**Verslag huishoudelijke elektrische installatie op laagspanning en zeer lage spanning****Algemeen:**

| Referentie: <b>011-20260818-05</b> | Datum controle: <b>18/08/2026</b> |

| Adres installatie:                                                                                                                                                                                | <b>Molenstraat 78, 2830 - Willebroek</b> | Nummer teller(s):                    | <b>1SAG1100132116</b> |

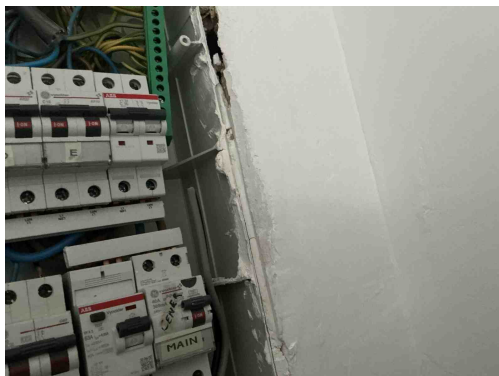
**C28** - Niet gebruikte leidingen onder spanning zijn niet op een degelijke manier geïsoleerd of verwijderd (Boek 1: 4.2.1.1).  
*Opmerking: Oa bord 1*

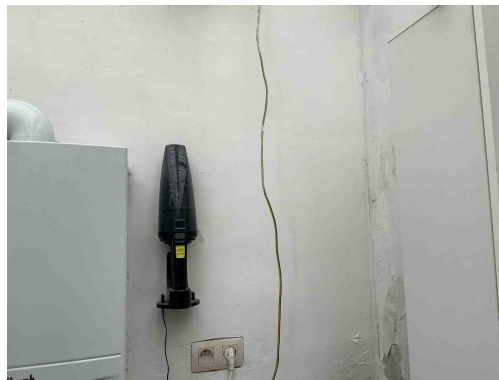
**B04** - De aanduiding van de kringen, klemmen en/of schakelapparatuur ontbreekt, is onjuist of is onvolledig (Boek 1: 3.1.3.1/5.1.6.1).  
*Opmerking: Oa bord 1*

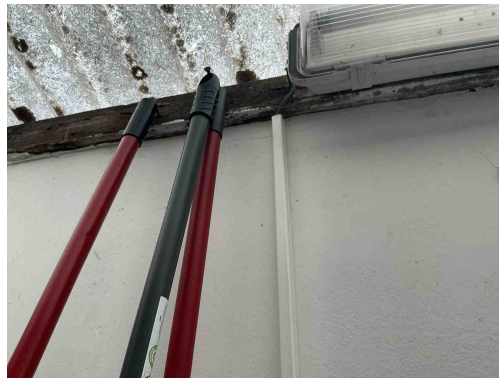
**C13** - Onvoldoende bevestiging van de leiding(en) (Boek 1: 5.2.9.5).

*Opmerking: Oa berging*

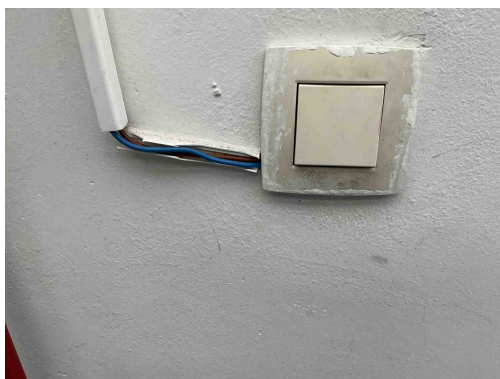
**C21** - Het gebruik van geleiders van het type VOB, zonder bijkomende afscherming is niet toegestaan (Boek 1: 5.2.9.6).

*Opmerking: Oa berging*

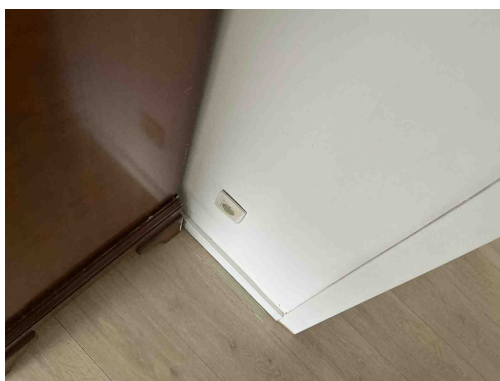
**C21** - Het gebruik van geleiders van het type VOB, zonder bijkomende afscherming is niet toegestaan (Boek 1: 5.2.9.6).  
*Opmerking: Oa berging*

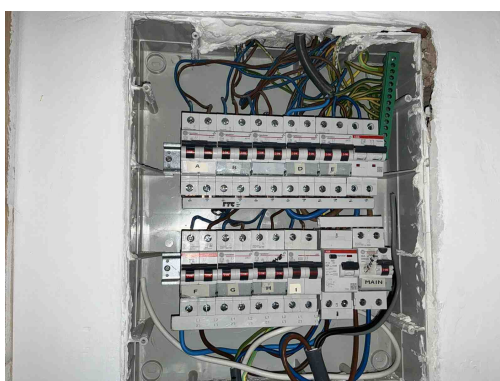
**T10** - Bepaalde contactdozen en/of schakelaars zijn niet degelijk bevestigd (Boek 1: 1.4.1.3).  
*Opmerking: Oa zolder*
